1 Результаты обследования:

3. Пути (путей) движения внутри здания (в т.ч. путей эвакуации) Демьянская СОШ им. гвардии матроса А. Копотилова» Уватского муниципального района

Юридический адрес: 626184, Тюменская область, Уватский район, село Демьянское, ул. НПС, д. 25

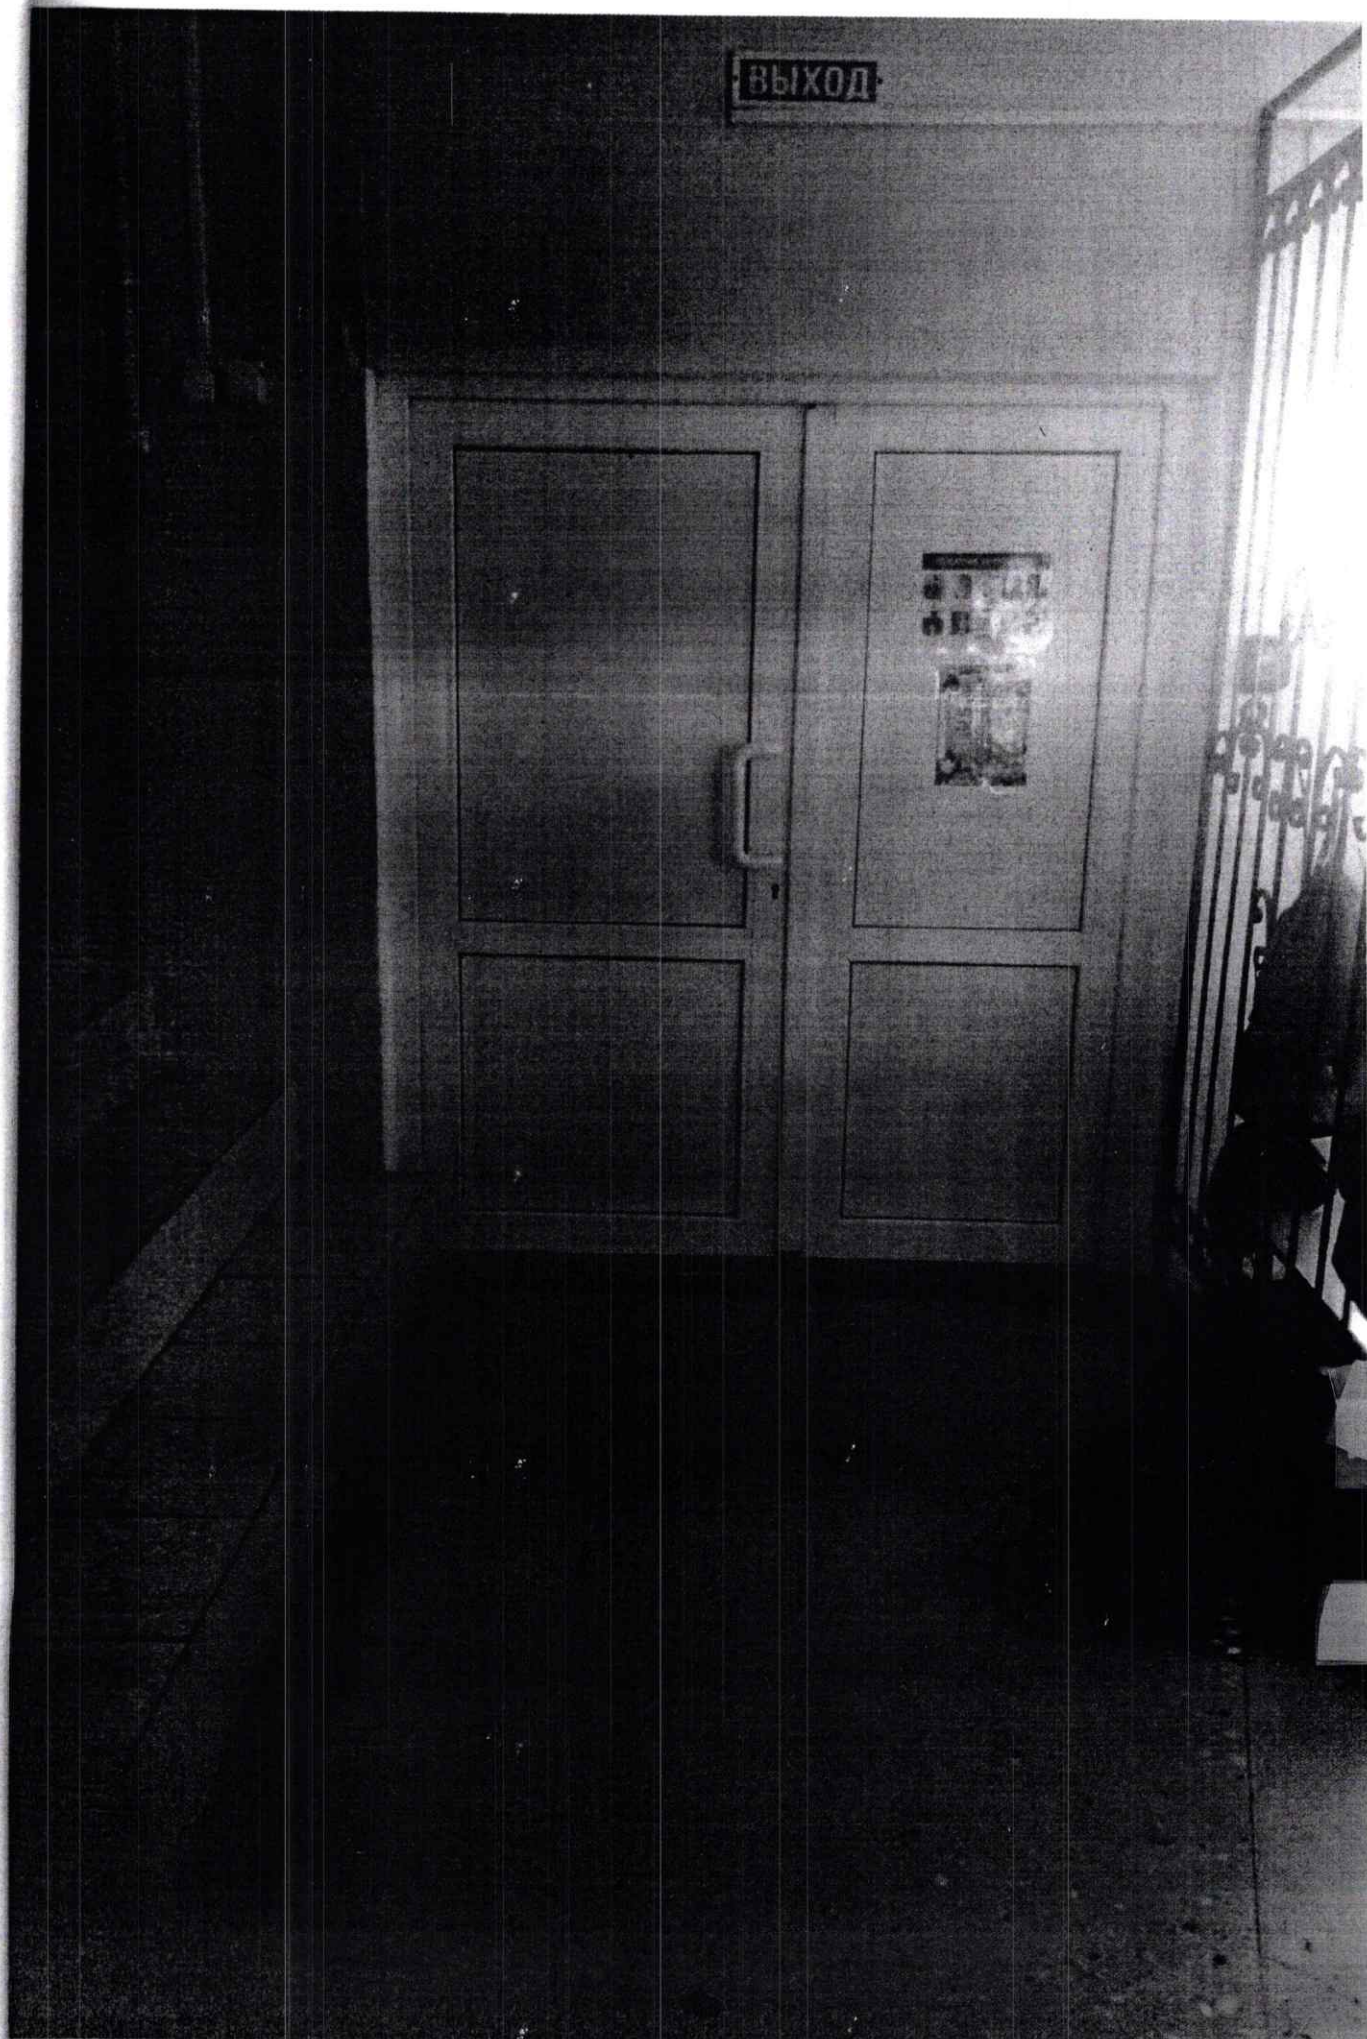
3.1	Коридор (вестибюль, зона ожидания, галерея, балкон)	есть		7	Отсутствует тактильная звуковая мнемосхема о путях движения в здании, план помещений; - отсутствует пристенный поручень по коридору, Тактильная направляющая разметка – вектор направления	Г, С, О	-установить поручни вдоль стен на путях движения МГН -обеспечить цветовые и тактильные направляющие	Орг, ТР, ТСР КР

3.2	Лестница (внутри здания)	есть		16	Высота ступеней более 0,15м Отсутствует пристенный поручень Отсутствует контрастная маркировка краевых ступеней лестничного марша (верхней и нижней) Отсутствует тактильная информация на краях поручней (об окончании перил, этаже)	О, С,	Установить пристенный поручень установить контрастную маркировку краевых ступеней лестничного марша (верхней и нижней) п. 5.1.12 СП 59.13330.2016, тактильную информацию на перила	КР, ТСР

3.4	Дверь информационный	нет				Пенополиэтилен. Услуги предоставляются только на первом этаже	
3.5	Дверь	есть	10,1 6		- ширина дверных проемов должна быть не менее 90; - у дверей со стороны ручки на расстоянии 0,1м. следует разместить информационные таблички выполненные рельефно-точечным способом на высоте от 1,2 до 1,6м от уровня пола	К	Приобрести ступенькаход ТСР
3.6	Пути эвакуации (в т.ч. зоны безопасности)	есть	8,1 6		Отсутствует контрастное выделение дверного проема и ручек, предупредительная тактильная полоса перед препятствием (лестницей) Слабая освещенность	Все	Установить контрастное выделение дверного проема и ручек, предупредительную тактильную полосу перед препятствием (лестницей), выделить краевые ступени. Увеличить освещенность ТР, ТСР КР
	ОБЩИЕ требования к зоне					Все	Оборудовать в соответствии с СП 59.13330.2012-2016 ТР, ТСР КР

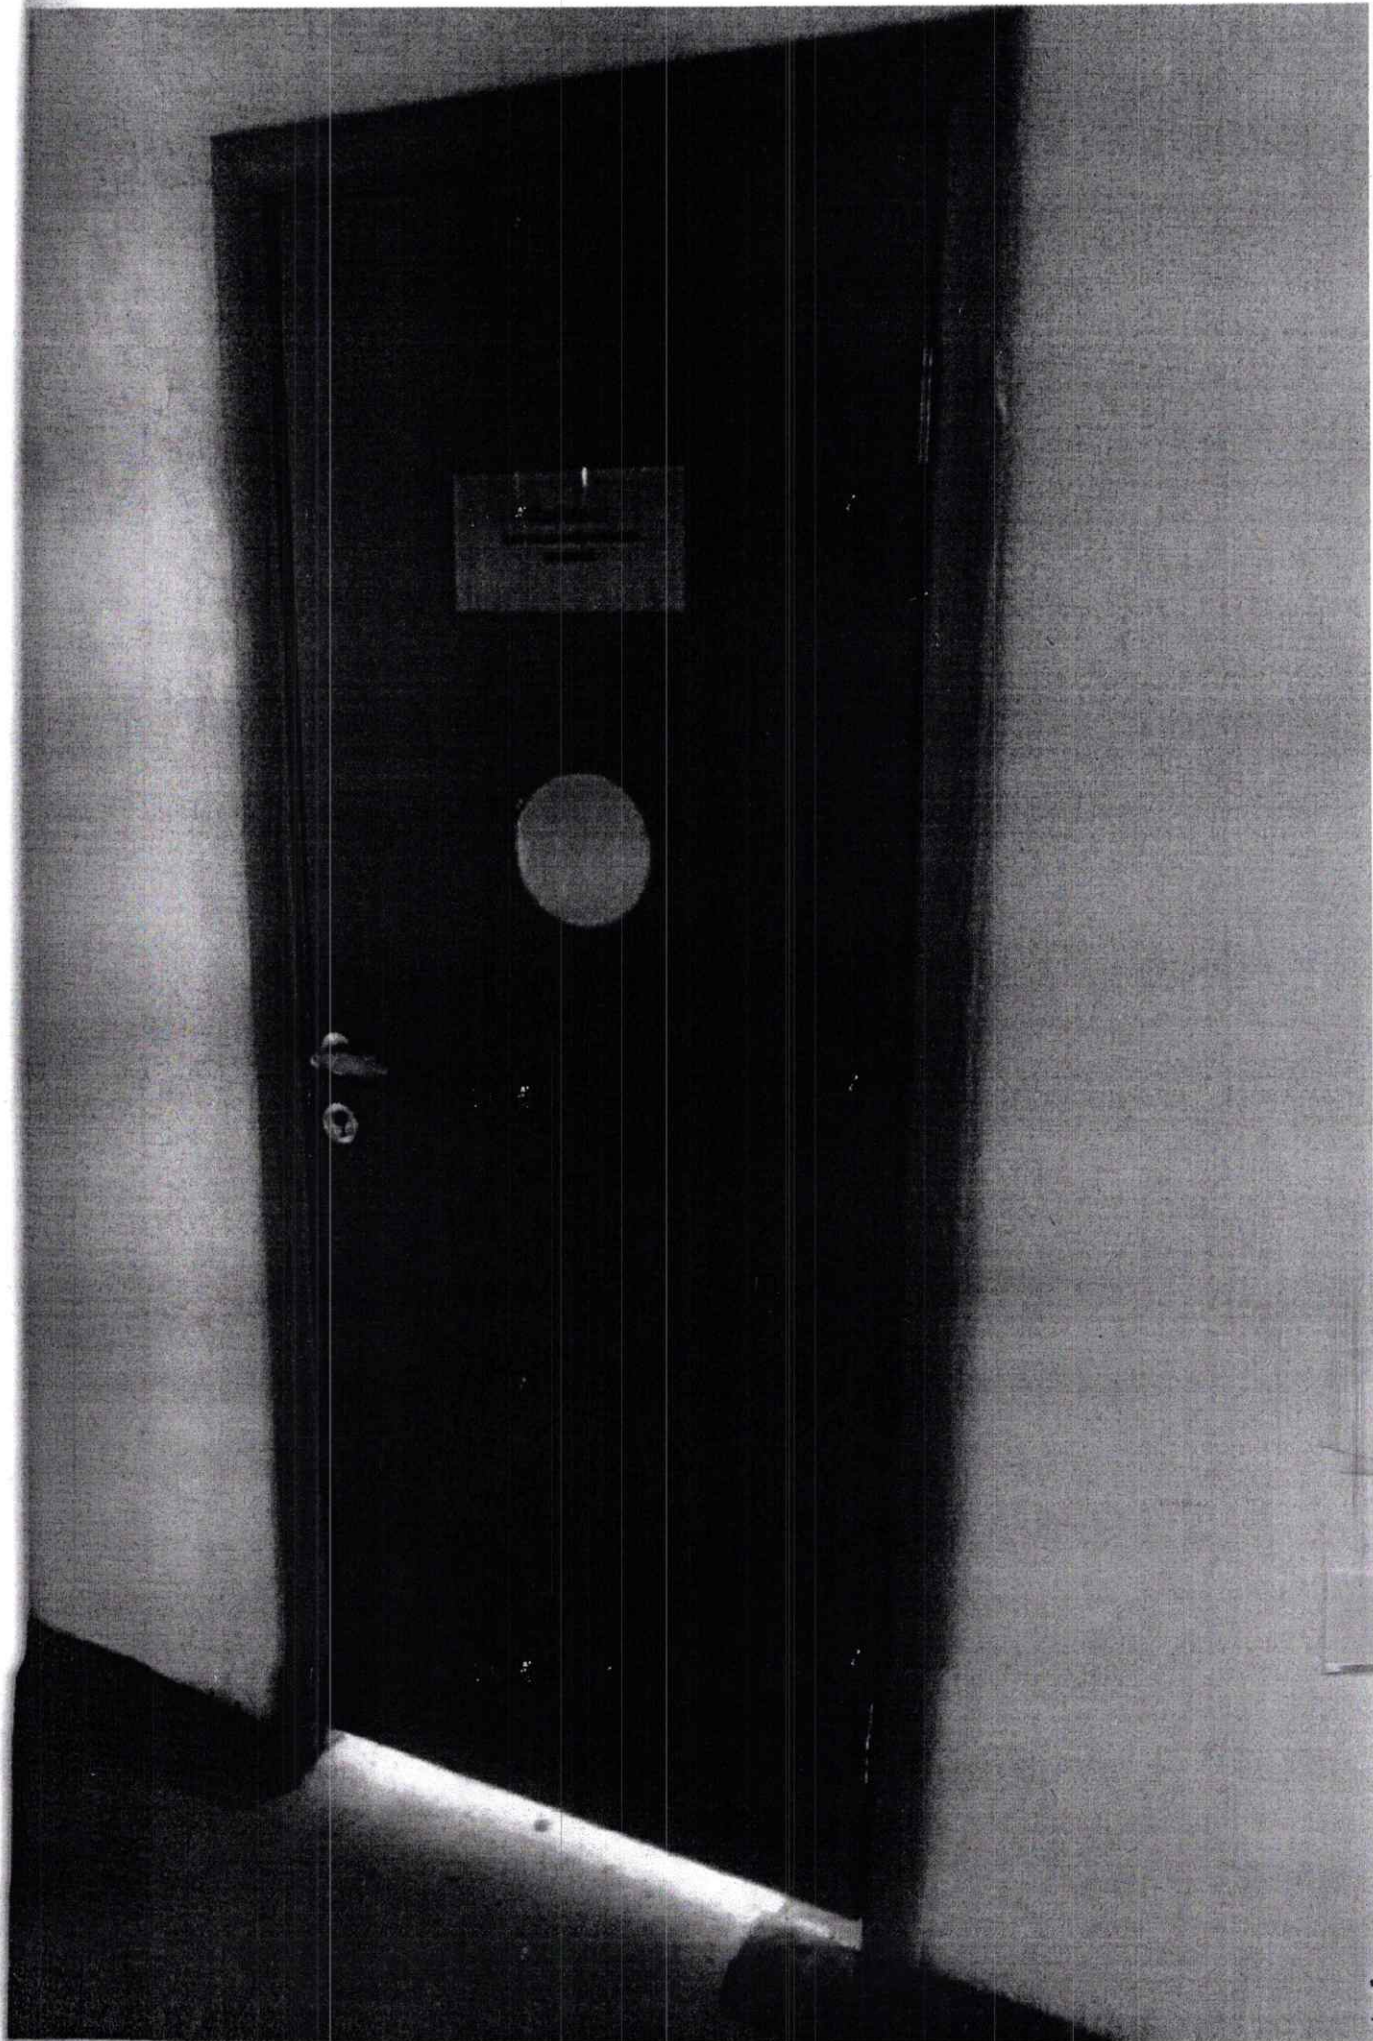
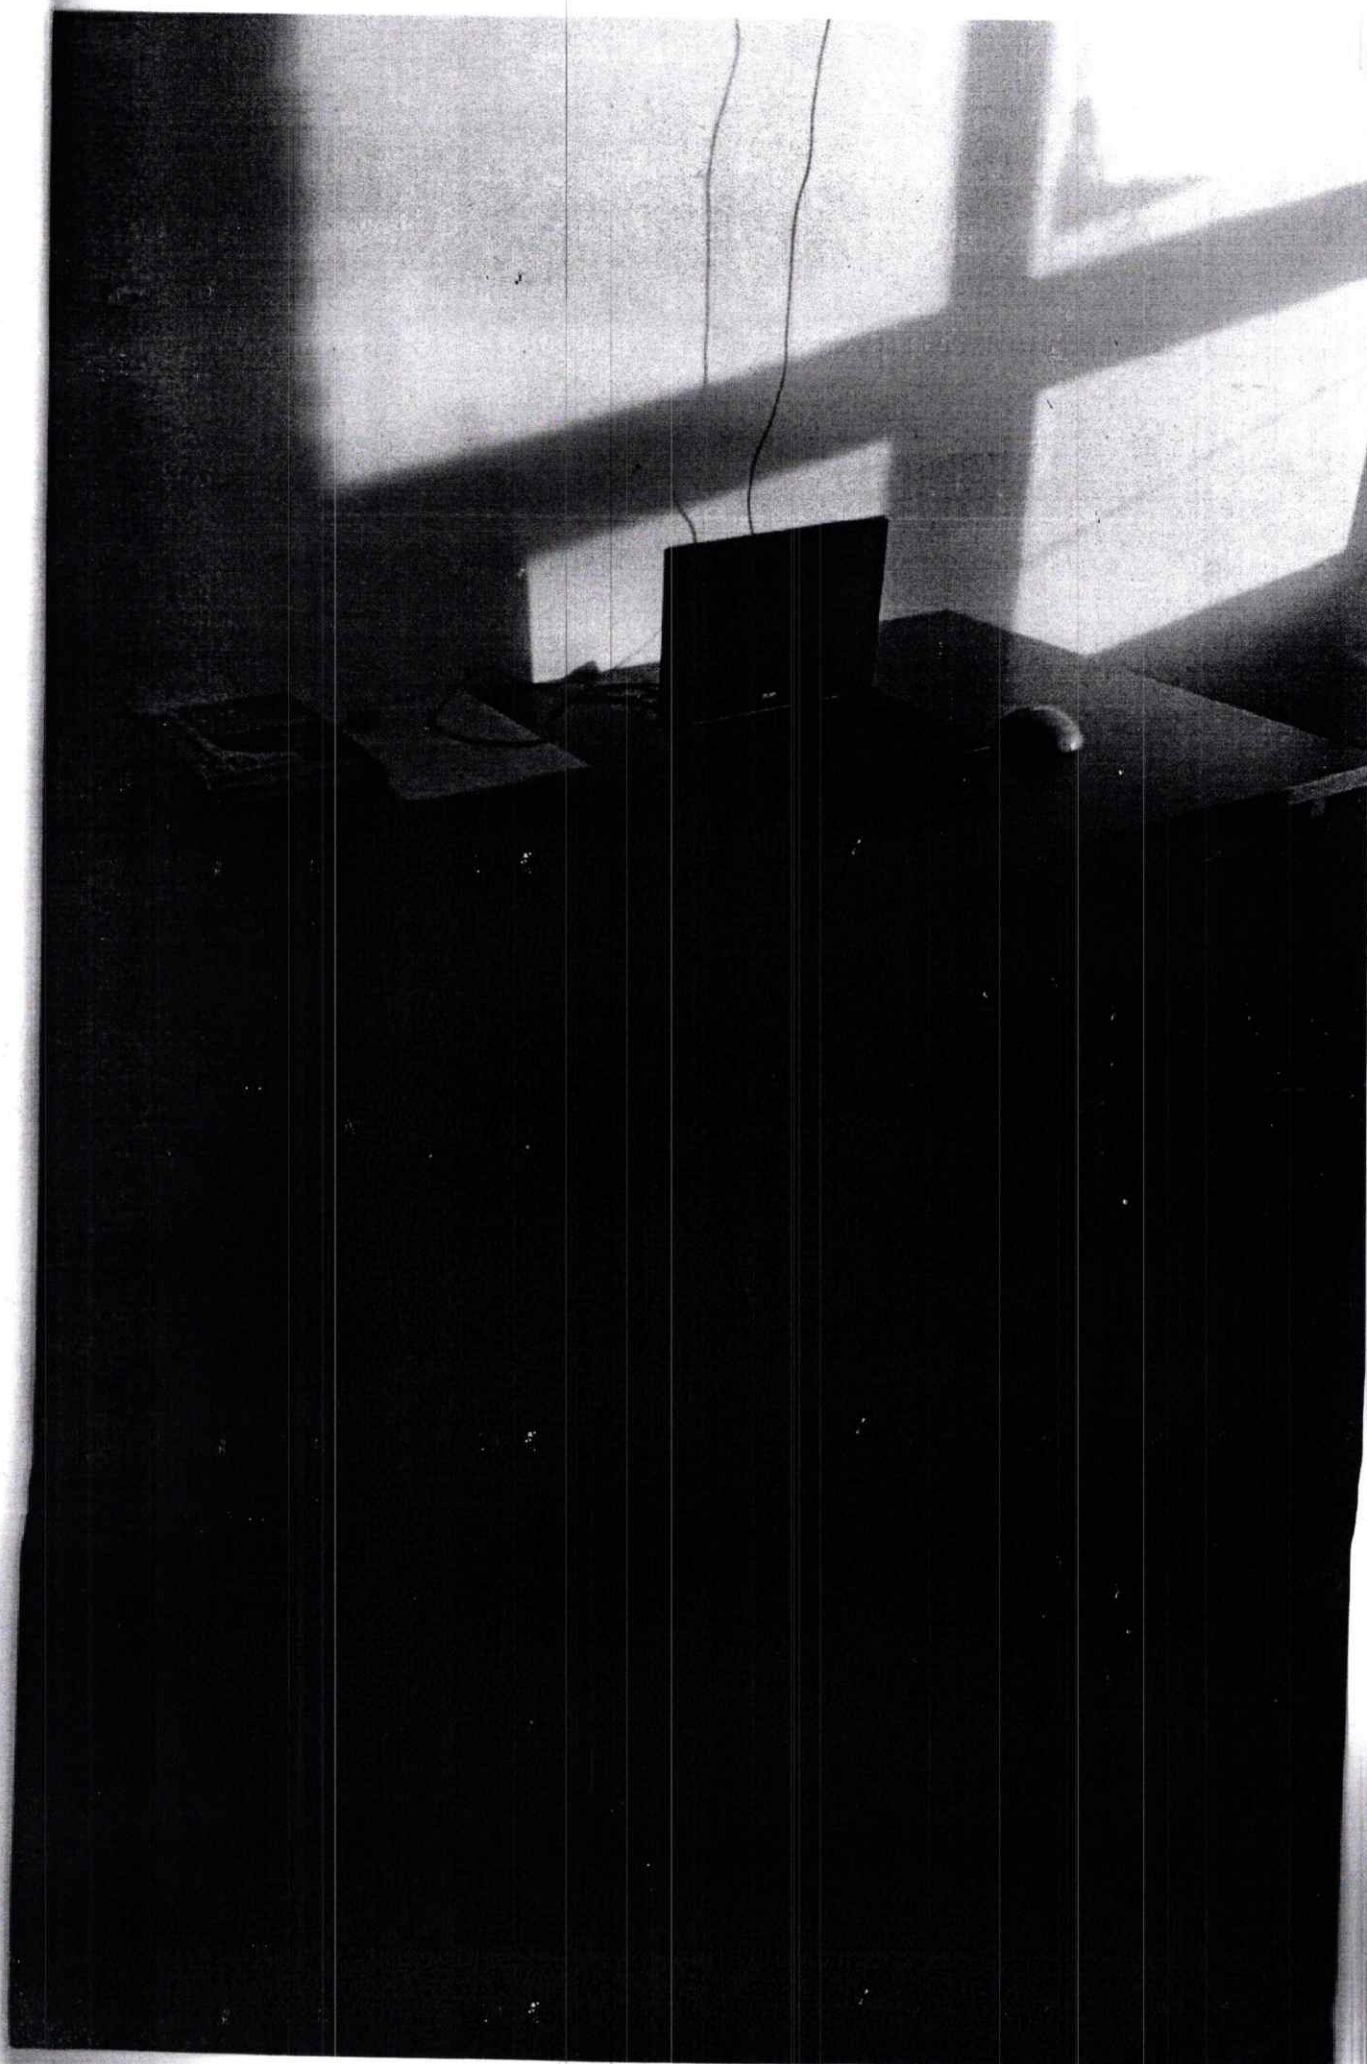
4.1	Кабинетная форма обслуживания	есть		10, 11, 12	Отсутствует информационная индукционная система (стационарная). Отсутствуют информационные таблички, дублированные шрифтом Брайля. Отсутствуют пиктограммы. Дверные ручки не выделены контрастным цветом. Не предусмотрены специальные места для инвалидов. Отсутствует сигнализатор школьного звонка 7.2.7 СП 59.1330.2012	ВСЕ	Установить информационную индукционную систему. п. 8.1.10, 8.2.2 СП 59.1330.2016 установить тактильные информационные таблички дублированные шрифтом Брайля. Выделить ручки контрастным цветом. Предусмотреть специальные ученические места для К, С, Г, У п. 8.2.2. СП 59.1330.2016 Установить сигнализатор школьного звонка 8.5.2 СП 59.1330.2016	ТР ТСР

форма обслуживания (актовый зал)								СП 59.13330.2012, п. 7.1.10 СП 59.13330.2016, Оборудовать места для МГН п. 7.2.4 СП 59.13330.2012	ТР
4.3 Прилавочная форма обслуживания	-	-	-	-	-	-	-	-	-
4.4 Форма обслуживания с перемещением по маршруту (столовая)	-	-	-	-	-	-	-	-	-
4.5 Кабина индивидуального обслуживания	-	-	-	-	-	-	-	-	-
ОБЩИЕ требования к зоне							ВСЕ	Привести все выше описанные зоны в соответствие с требованиями СП 59.13330.2012-2016	ТР ТСП Орг. Мер.
